Nr. 2786; 2787; 2856; 2857; 2876/1/21.05.2020

De la: Radu Mihaiu [radu@e-oca.ro]
Trimis: 18 mai 2020 15:59
Către: Relatii Publice
Cc: infopublice@ps2.ro
Subiect: Cerere retragere PUZ Coordonator Sector 2
Ata ări: Pozitie PUZ Coordonator Sector 2.pdf

Având în vedere numeroasele probleme semnalate în prezentul document, vă solicităm refacerea documentației pentru PUZ Sector 2 și repunerea acestuia în dezbatere publică numai odată ce acestea vor fi rezolvate.

FOTO 2 - Peninsula Dobroiești – Pantelimon, fără promenade și spații de recreere, doar cu păstrarea culoarului de vegetație de protecție a malurilor apelor

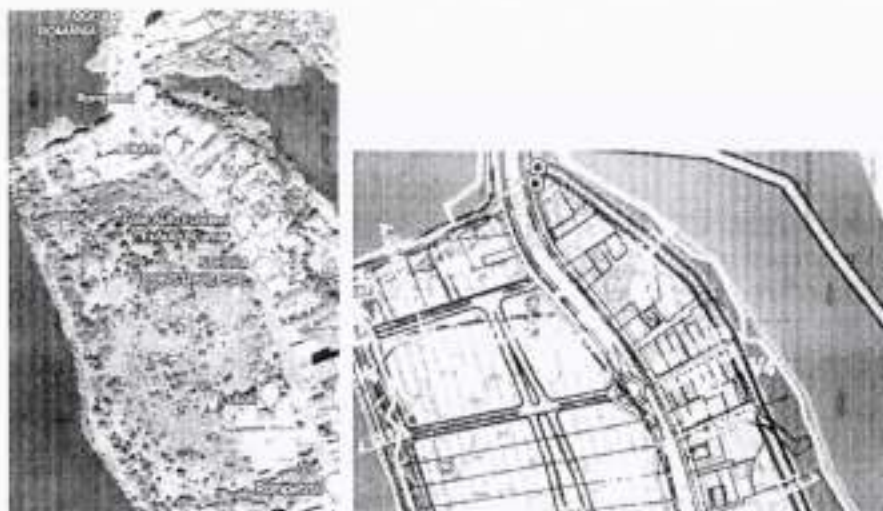
- Lizeanu, str. Maica Domnului fronturile la strada dar și în adâncime, **M3**;
- Zona str. Gheorghe Țițeica, Lacul Tei, străzi adiacente blocurilor de 10 etaje apărute printre case (precum Dynamic City) **M2**;
- Străduțe adiacente integral în zona Andronache- Colentina, **M3**
- **Peninsulele Fundeni și Dobroiești** (cea mai mare parte teren liber de construcții, neactualizate cadastral) , **M2, M3 și L4a (5-10 etaje)**, aprox 50-60 ha, unde se impune un singur scuar verde public de aprox 0.5 ha. Toată această suprafață sistematizată prin PUZ nu prevede pe malurile lacurilor decât un carosabil lat de 7 m, nici o bandă de promenadă pietonală sau de biciclete (**FOTO 2.1**);

FOTO 5 - Șoseaua Vergului la intersecția cu Sos. Pantelimon. E marcat cu M2 și scuarul verde amenajat din fața blocului din intersecție.

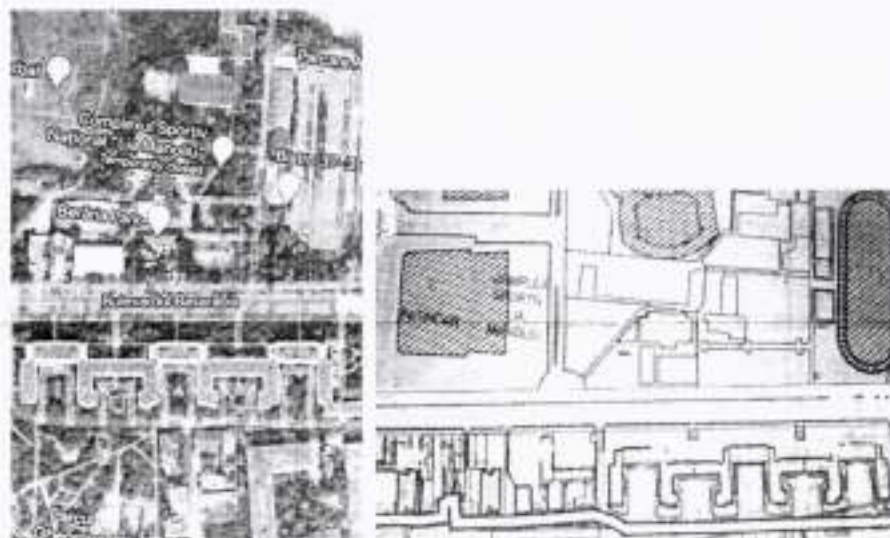
- În apropierea intersecției cu Sos. Pantelimon: teren liber de construcții, **M2**, aprox. **3 ha** (**FOTO 5**),
- Fosta Filatură de Lână, **M3**, aprox **3 - 4 ha**,
- Zonă destructurată cu destinație industrial/comert, de dată recentă (neactualizat topo), **M2**, aprox **3 ha**
- Platformă industrială și spațiu liber de construcții, la intersecția cu Șoseaua Morarilor, **M** (preluat din PUZ în curs), aproximativ **10 ha**;

- **Insula Tibiscum**, o curiozitate de redactare și propunere urbanistică (se figurează în plan construcții inexistente), încadrată la V3a și totodata beneficiară a unui "accent de înălțime" amplasat în zona inundabilă (FOTO 7)
- Scurturile și alveolele verzi de suprafață mare din fața blocurilor de pe B-dul Basarabia, vis-a-vis de Complexul Lia Manoliu, M2 (FOTO 4)
- Zona Șoseaua Vergului, în apropierea intersecției cu Șos. Pantelimon: scuar verde amenajat în fața blocului din intersecție, marcat ca M2 (FOTO 5)
